MUSTANG SURVIVAL

HALKEY ROBERTS V96000 MANUAL INFLATOR ADVISORY

This advisory was developed to address intermittent issues with the indicator status of the 3F Single Point Manual Inflator.

Figure #3

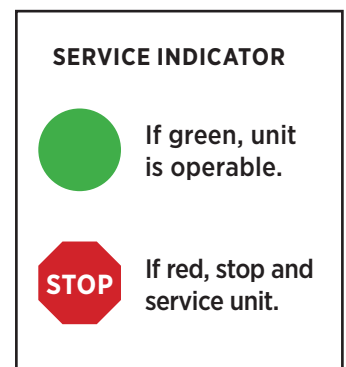
It has been reported that on occasion when removing a full CO2 cylinder from an unfired manual 3F inflator, the indicator status can remain green or partially green/red (Figure #1). The inflator can be reset with a simple set of instructions to ensure proper indication.

1. Open up the vest so that the inflator unit and cylinder are visible and can be serviced.
2. If necessary, remove the CO2 cylinder from the operating head.
3. Inspect the indication system for status.
4. Rotate the yellow lever to a fired / actuated position (Figure #2) and then return the lever to its “ready” position. (Figure #3)
5. Install a the full CO2 cylinder and confirm a “green” ready status indicator. (Figure #4)

For units with date codes after 2-Jul-2024, the 3F Inflators have been modified to prevent the indicator status issue associated with removal of a full CO2 cylinder from an unfired manual 3F inflator.
